INFORMAZIONE TECNICA

Passaggio da cinghia Poly-V a cinghia elastica

Il tenditore 531 0503 10 non è più necessario

Fiat: Ducato

Figura 1: Sistema di trasmissione ausiliario fino al numero motore 0113089 con rullo tenditore

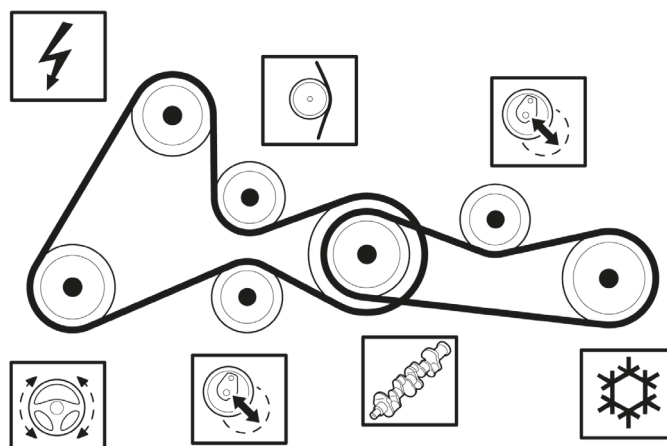
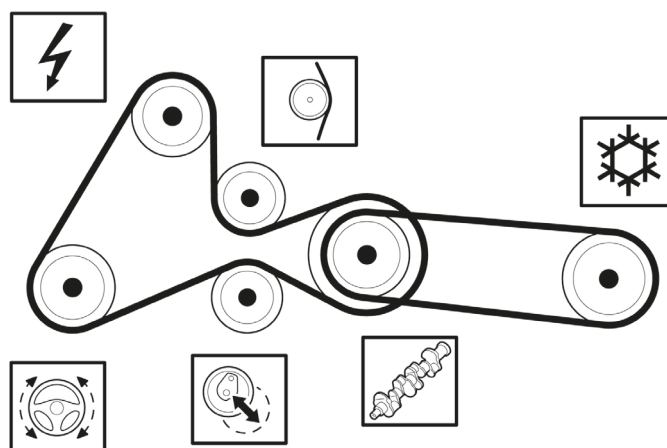
Nel sistema di trasmissione ausiliario per il compressore del climatizzatore, i costruttori di veicoli citati impiegano a partire dal numero motore 0113090 una cinghia poly-V elastica. Di conseguenza, il rullo tenditore necessario finora per la cinghia poly-V tradizionale va a decadere.

Nei motori fino al numero motore 0113089, in fase di manutenzione può essere montata la cinghia poly-V FB4PK903. Anche in questo caso non sarà più necessario il rullo tenditore.

La cinghia poly-V elastica rispetta senza limitazioni tutti i requisiti tecnici e può essere montata senza problemi anche nei motori fino al numero motore 0113089. Nel passaggio alla cinghia poly-V elastica non deve essere montato in nessun caso alcun rullo tenditore!
